# 改善箇所説明図

## 不具合発生箇所

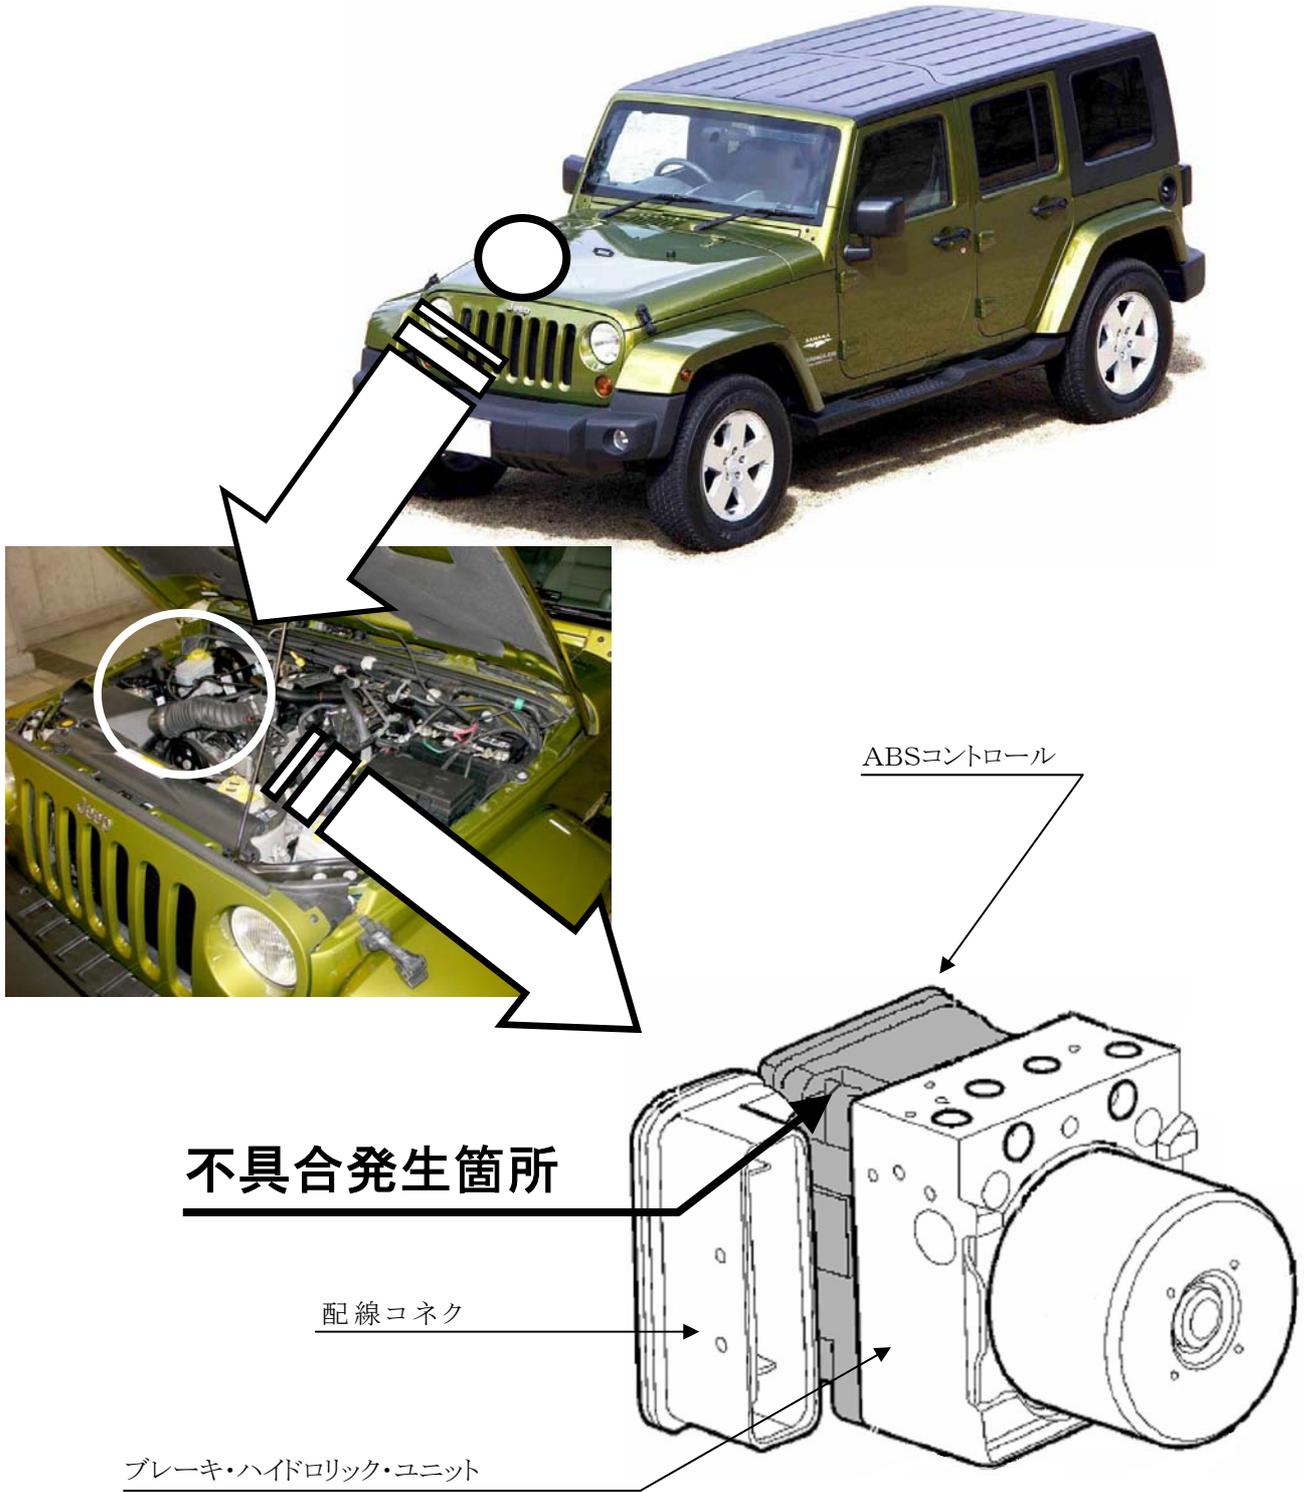
ABS (アンチロック・ブレーキ・システム) の制御プログラムが不適切なため、車両の走行状態を正確に認識できないことがある。そのため、ブレーキ操作を行うと、ABSが過敏に作動することがあり、最悪の場合、制動距離が伸びるおそれがある。

全車両、ABSの制御プログラムを対策したものに書き換える。

識別 : ABSコントロールの上面パネル中央に黄色ペイントを塗布する。
